ACTA DE INSPECCIÓN

CERTIFICAN: Que los días 22 a 25 de enero de 2024, de forma presencial, y el día 26 de enero de 2024, de forma telemática, ha tenido lugar una inspección en la Central Nuclear Almaraz (CNA), emplazada en el término municipal de Almaraz, provincia de Cáceres, que cuenta con Autorización de Explotación concedida por Orden Ministerial TED/773/2020 de fecha de 23 de julio de 2020.

El objeto de la inspección ha sido realizar comprobaciones relativas al funcionamiento de intercambiadores de calor y del sumidero final de calor (UHS), todo ello de acuerdo con el procedimiento del CSN PT.IV.206, Rev.1, y siguiendo el contenido de la agenda de inspección, de referencia CSN/AGI/INSI-CITI/ALO/23/25, que fue enviada previamente al titular y que se recoge en el anexo I de la presente acta.

Figura 1: nivel de agua en UHS (embalse de Arrocampo – embalse de esenciales). ETF nivel Arrocampo y nivel Esenciales: 254,26 m.

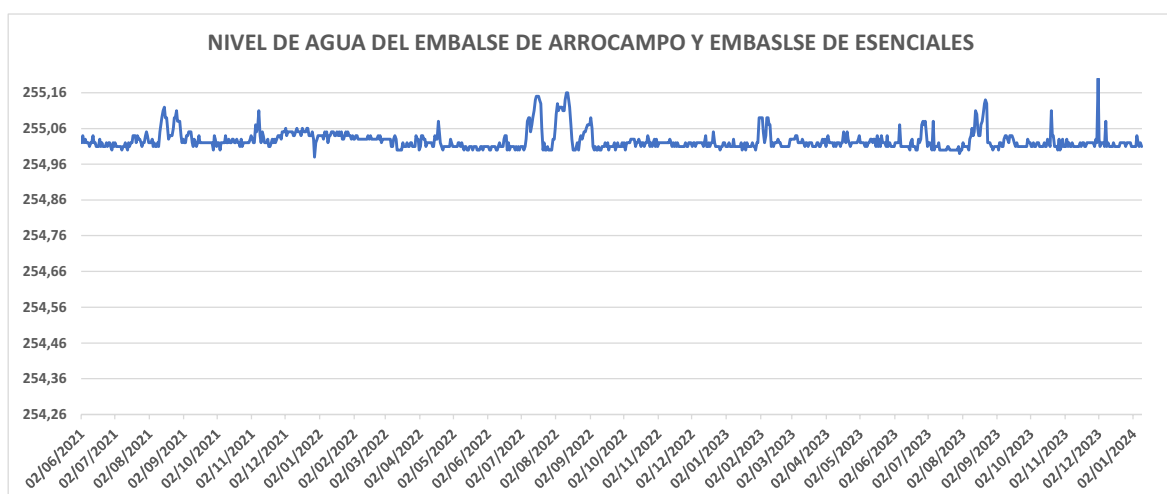
En relación con los niveles de agua del UHS incluidos en la documentación (fichero Excel y Figura 1), se verifica que, durante el intervalo de tiempo objeto de revisión, los niveles máximos y mínimos registrados fueron 254,98 m y 255,2 m, medidos los días 28.12.2021 y 01.12.2023 respectivamente. Todos los valores de nivel de agua contenidos en el registro dado por el titular se encuentran por encima del valor mínimo de ETF de 254,960 m.

Figura 2: temperaturas medidas en el agua del Embalse de servicios esenciales.

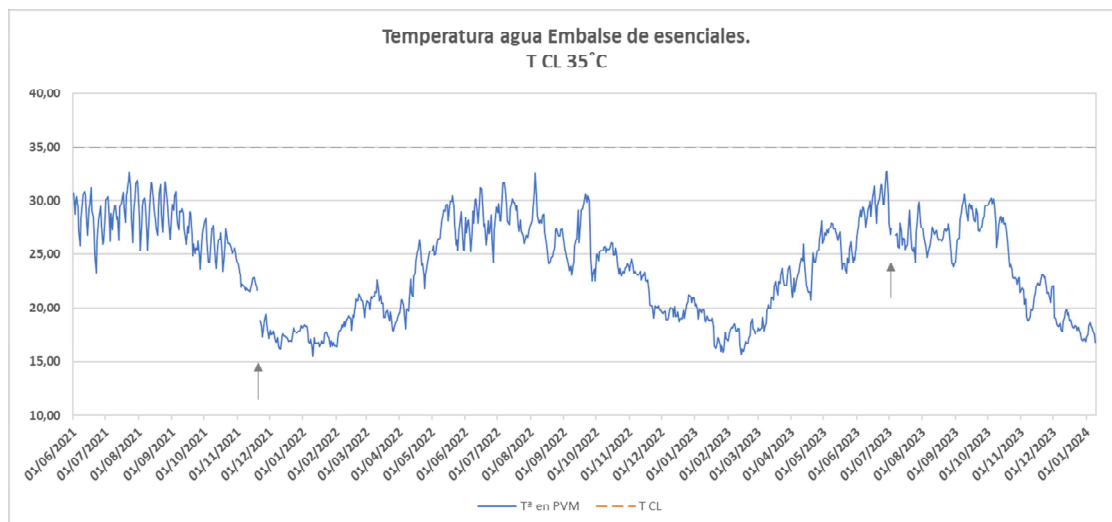
El valor máximo de temperatura media del agua del embalse del UHS corresponde a la temperatura obtenida el día 29.06.2023: 32,76 °C. El resto de valores de temperatura de agua del registro, no superan el valor de ETF y ETFM de 35 °C. La Figura 2 de temperaturas de agua muestra dos zonas sin datos e indicadas con flechas.

La primera flecha indica “Pérdida de alimentación eléctrica por colocación de descargo: inoperable SWX-TY-3634 hasta el 23.11.21”. Los datos se calculan según instrucciones del OP1-PV-07.07. Dichas instrucciones indican alinear la descarga de SW al lago de esencias y tomar la lectura máxima de las últimas 24 horas de los canales SW1-TIT 3676 y SW1-TIT-3677. Ambos deben dar valores por debajo o igual de 34,7 °C. El titular verifica de esta forma descrita que la temperatura está dentro de lo especificado para los días 20 y 21 de noviembre de 2021, SW1-TIT-3676: 22,88 °C, SW1-TIT-3677: 22,44 °C y SW1-TIT-3676: 21,20 °C SW1-TIT-3677: 21,08 °C, respectivamente.

La segunda flecha indica “Fallo de comunicaciones con SAMO: inoperable SWX-TY-3634 hasta el 08.07.23. Los datos se calculan según instrucciones del OP1-PVM-3.7.9.2”. El titular verifica que los días 4, 5 y 6 de julio de 2023 los registros de temperatura obtenidos han sido SW1-TIT-3676: 29,29 °C SW1-TIT-3677: 29,07 °C, SW1-TIT-3676: 28,19 °C, SW1-TIT-3677: 27,67 °C y SW1-TIT-3676: 28,5 °C SW1-TIT-3677: 28 °C, respectivamente. Los registros de temperatura del 7 y 8 de julio de 2023 son los calculados por el SAMO a partir del instrumento SWX-TY-3634 y según procedimiento de toma de lecturas OP1_PVM-24H.M1.2.

Figura 3: tiempo de uso de los aspersores e influencia en la temperatura agua del embalse de esenciales y diferencias de Tm superior e inferior del agua del embalse de esenciales.

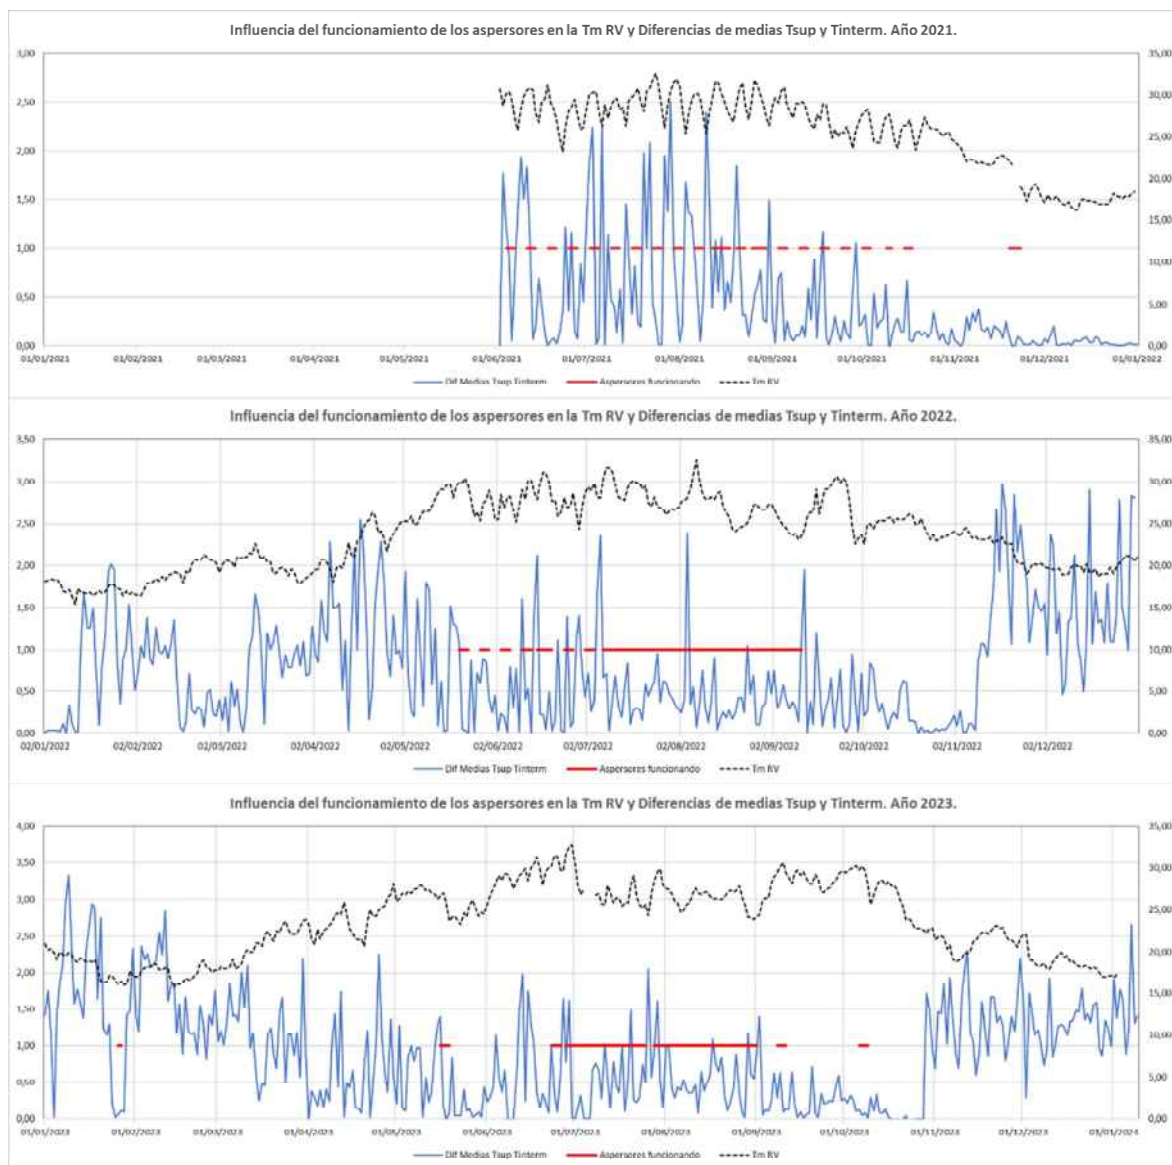
Según los datos revisados por la Inspección el uso continuado de aspersores durante los meses de verano permite, además de un aumento del margen de temperatura, un mejor control de la temperatura del agua en comparación con el uso discontinuo durante fines de semana. La Inspección desconoce si dicho cambio de régimen de funcionamiento de aspersores responde a una mejora en dicho control de temperatura únicamente o a algún otro condicionante o cambio relacionado con el riesgo de crecimiento de bacterias.

Figura 4: temperaturas en °C registradas en zona superior e intermedia (ordenada izquierda) y diferencias (ordenada derecha).

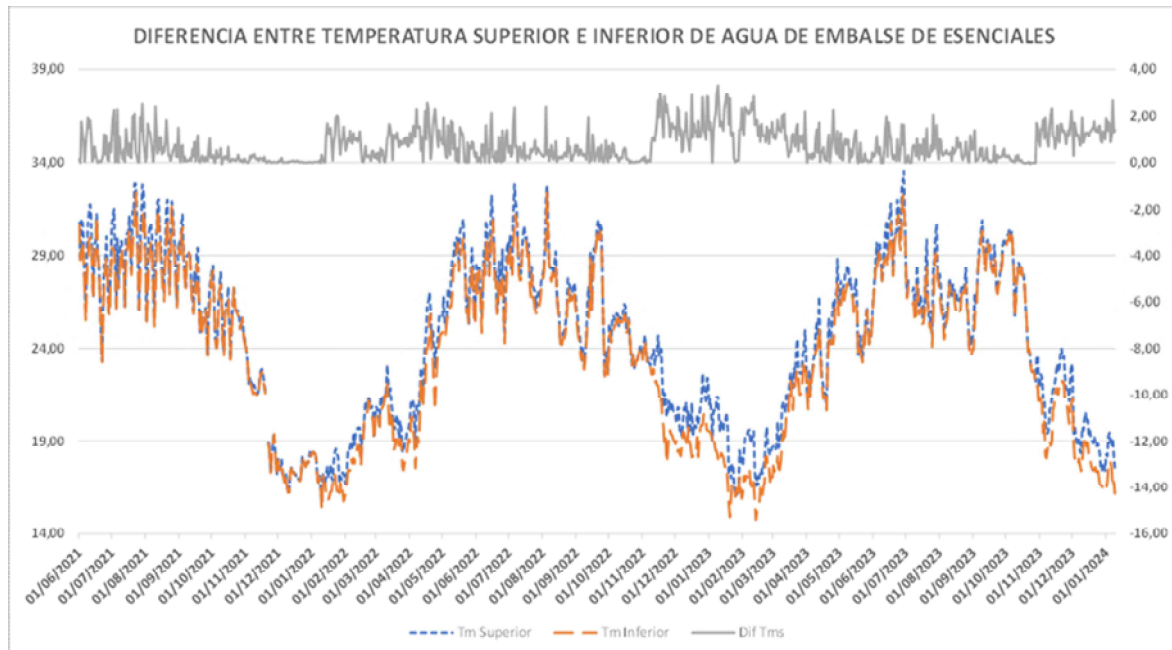
En cuanto a la diferencia de temperatura del agua entre la zona superior e intermedia en el embalse de esenciales, los datos enviados por el titular indican que dicha diferencia es siempre mayor en los periodos fríos del año, entre noviembre y marzo, aproximadamente. En verano, meses de julio y agosto, el titular indica que las diferencias son siempre pequeñas, salvo medidas puntuales, por el efecto de enfriamiento y mezcla que provoca el uso de aspersores (Figura 4).

Figura 5: registros de temperatura media en embalse de agua de servicios esenciales. Medias mensuales calculadas con medidas obtenidas a las 10 h y 20 h. Diferencias de temperaturas medias de superficie y fondo a las 10 h y 20 h.

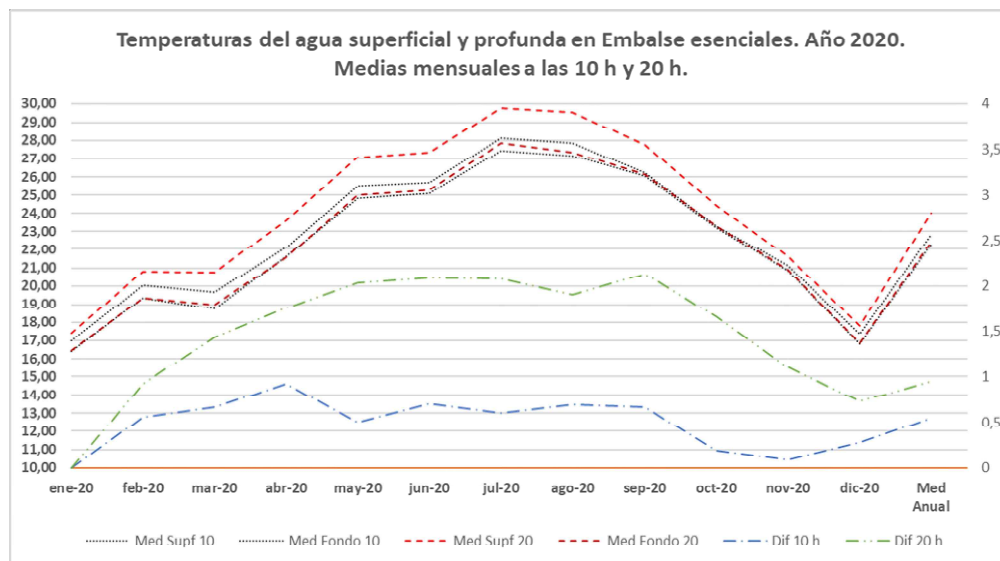
El titular analiza datos de temperatura media mensual, del agua del embalse de esenciales, calculadas a partir de los datos de los termistores TR7002XHA y TR7004HA, el primero a 0,83 m de profundidad de la superficie, el segundo en la zona baja a 0,80 m del fondo. La separación entre ambos termistores es de 2,97 m, siendo 4,6 m el espesor de agua en la zona de medida. El titular utiliza en sus cálculos dos medidas diarias por termistor, una registrada a las 10 horas y otra a las 20 horas, y durante el año 2022 (Figura 5).

Entre junio y septiembre la temperatura media en superficie a las 20 h está entre los 27°C y 30°C; en profundidad la temperatura media a las 20 h varía entre 25°C y 28°C. Entre abril y agosto el titular registra las mayores diferencias de temperatura durante el año, dichas diferencias no sobrepasan el valor de 2,2°C.
